Wettbewerb für Bebauungspläne für Reinach, Menziken und Burg.

(Schluss von Seite 99.)

3. Rang ex aequo (1800 Fr.), Entwurf Nr. 18. — Alb. Bodmer, Ing., Winterthur, Mitarbeiter Rud. Säuberli, Geometer, Reinach. — Gesamtplan der drei Gemeinden Reinach, Menziken und Burg. — Maßstab 1:15000.

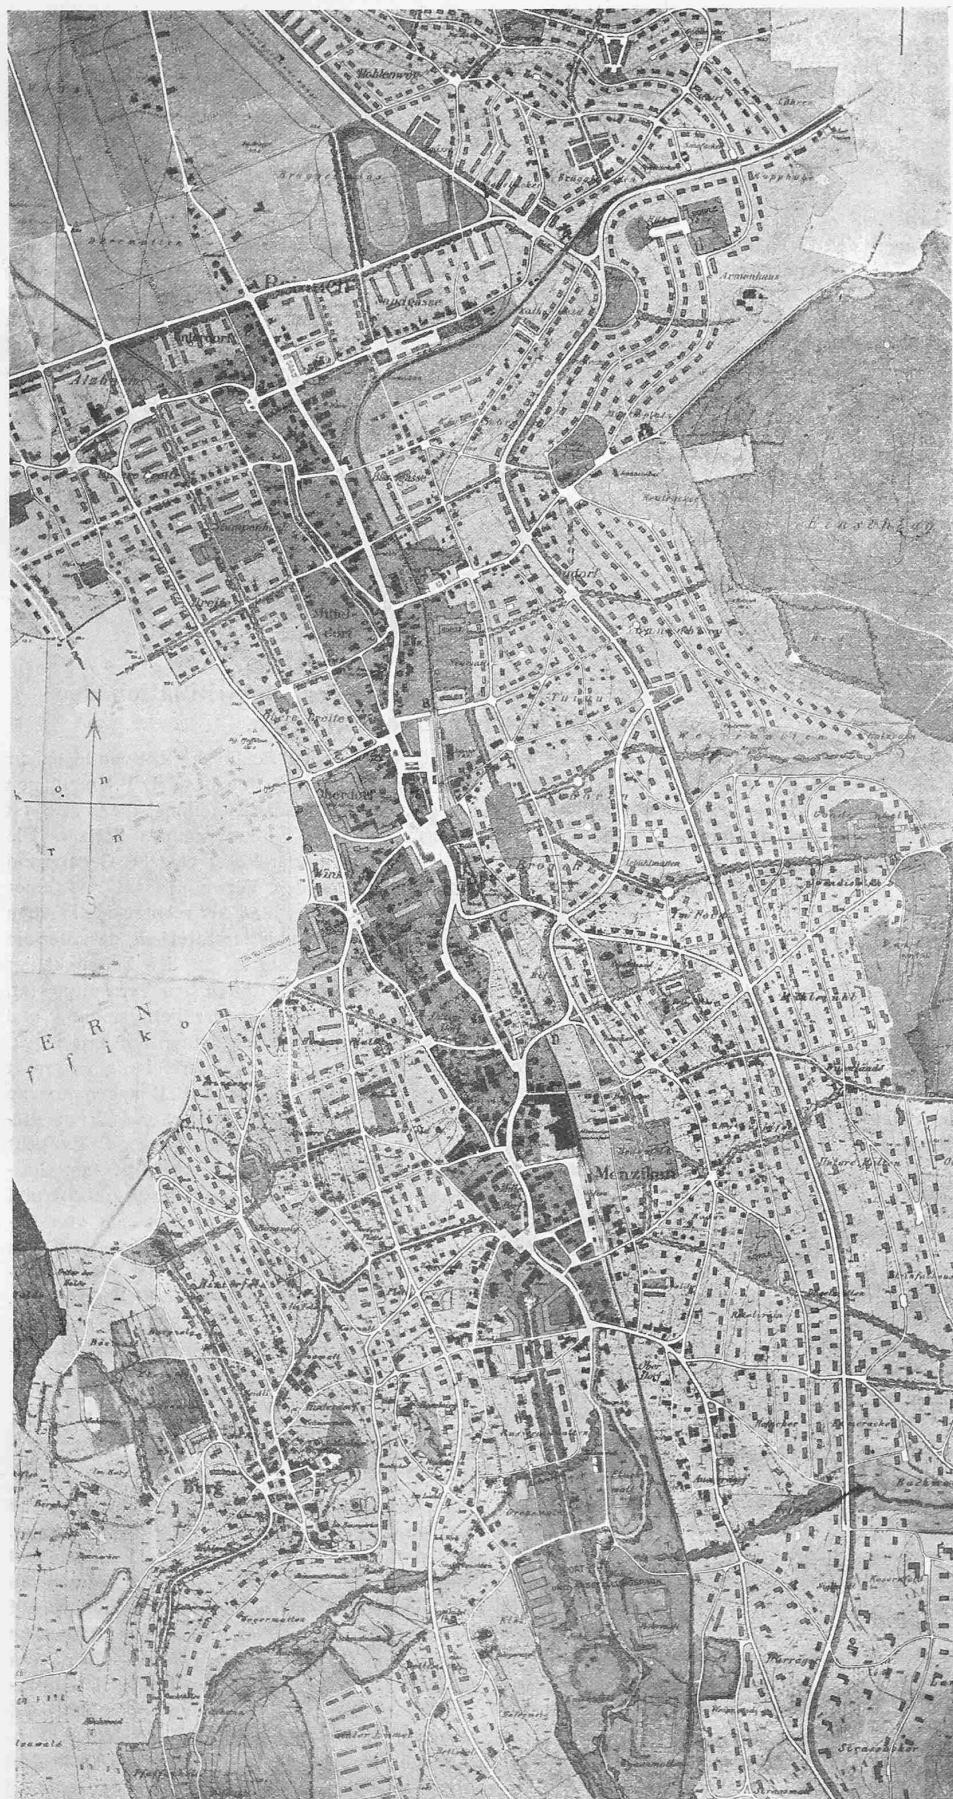
Projekt 18 „Gartenstadt RMB.“ Die Vereinigung der Wynentalbahn mit der S. B. B.-Linie Reinach-Münster wird sich kaum verwirklichen lassen. Die Verbreiterung der bestehenden Strasse ist willkürlich und zu weit getrieben; es würden in Menziken mehr als elf Häuser der Korrektion zum Opfer fallen. Die Umgehungstrasse mit Abzweigung in Eichen und Unterführung der S. B. B. im Sandacker entspricht den zu stellenden Anforderungen. Auch die Verbindung — Unterführung Gontenschwil — ist gut traciert. Der Längsstrasse auf der Westseite des Tales mangelt ein direkter Anschluss an die Landstrasse in Eichen; anderseits ist der südliche Verlauf zu weit ausholend. Die Baugebiete sind allzugross bemessen: die Aufteilung ist unruhig und die Bebauung ungeordnet. Auch die Grünflächen sind zu verzettelt und lösen sich auf in zu vielen Motiven. Die öffentlichen Gebäude sind in ihrer Disposition gesucht. Die Industriegebiete sind richtig ausgeschieden.

3. Rang ex aequo (1800 Fr.), Entwurf Nr. 3. — J. Schütz, E. Bosshard, Architekten, Zürich. Gesamtplan der drei Gemeinden Reinach, Menziken und Burg. — Maßstab 1:15 000.

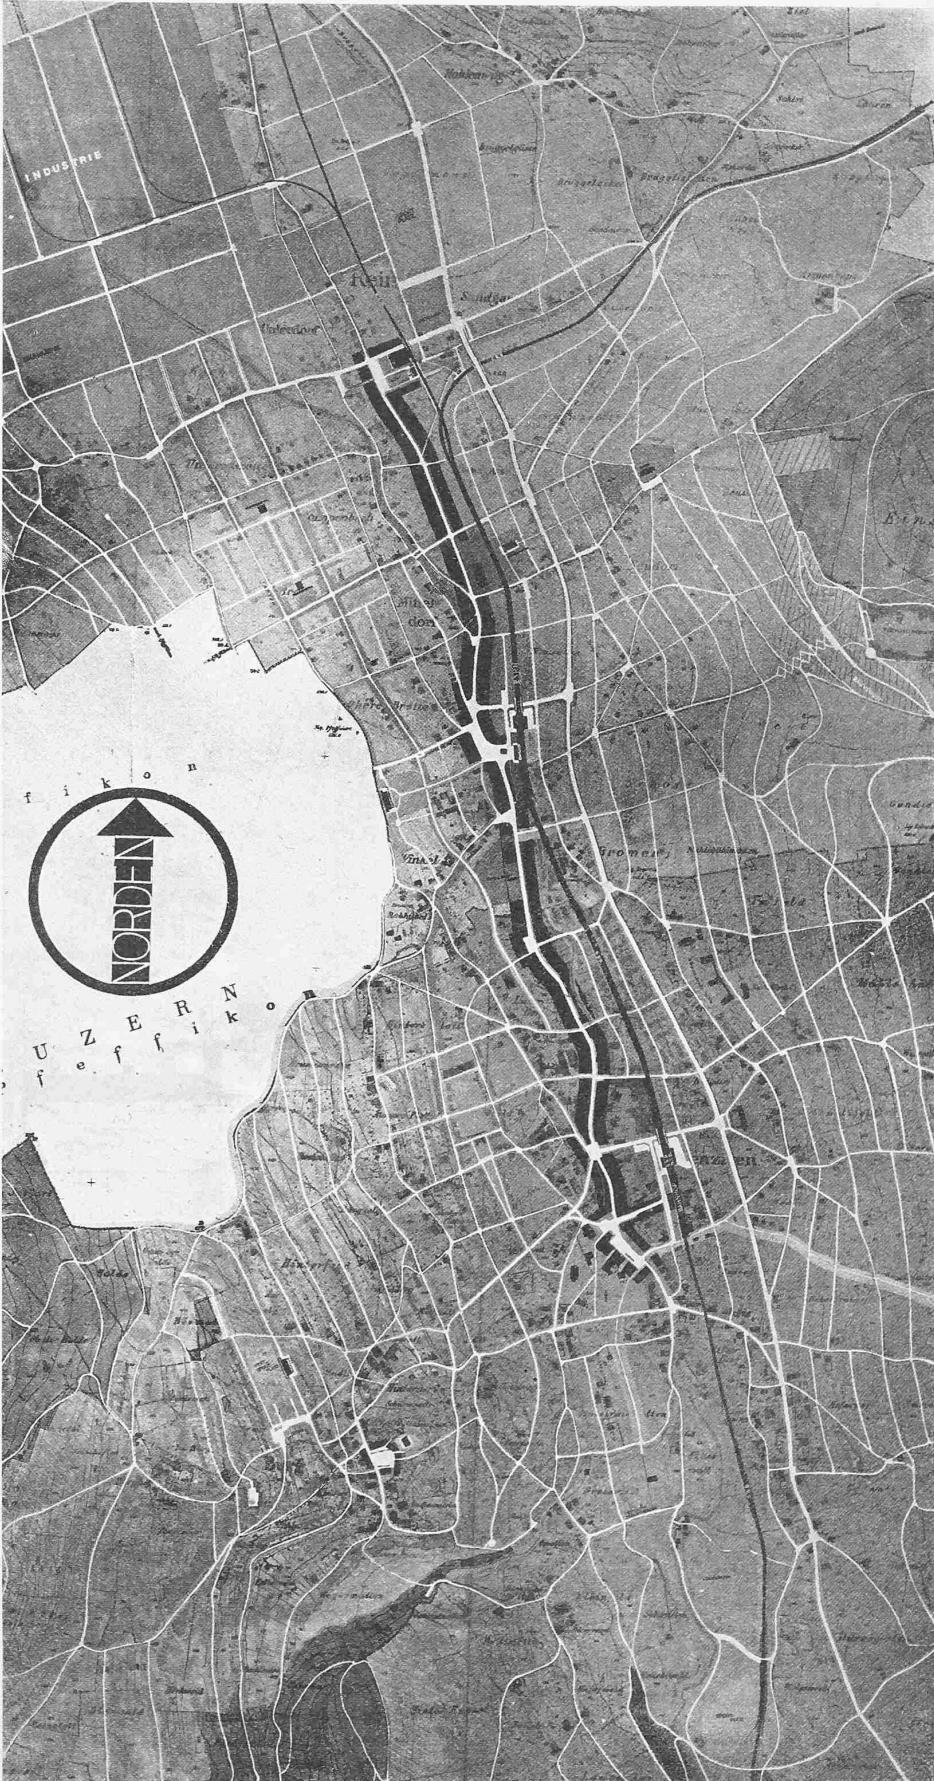
Projekt 3 „Dorfstrasse“. Die Wynentalbahn wird östlich der S. B. B. verlegt, wobei der Anschluss an die Aluminiumwarenfabrik verunmöglicht wird. Der Ausbau der Landstrasse nimmt weitgehend Rücksicht auf die vorhandene Bebauung. — Die Umgehungstrasse liegt am Fusse des östlichen Hanges nahe der S. B. B. in zum Teil stark überbaute Gebiet. Die S. B. B. wird unterführt. Die westliche Längsstrasse ist nicht durchgeführt. Die Wohnstrassen sind summarisch angelegt. Zu beanstanden ist die übermässige Ausdehnung des Baugebietes; der Nordhang des Reinacher Berges ist für eine Bebauung ungeeignet. Entgegen den Ausführungen im Bericht ist der ländliche Charakter der drei Ortschaften ausser acht gelassen worden.

Spiel und Sportplätze sind im allgemeinen richtig platziert. Hervorzuheben sind die mit Verständnis angelegten Grünflächen. Die öffentlichen Gebäude sind richtig angeordnet. Industriegebiet ist nur im Reinacher Moos vorgesehen und ohne Anschluss an die S. B. B.
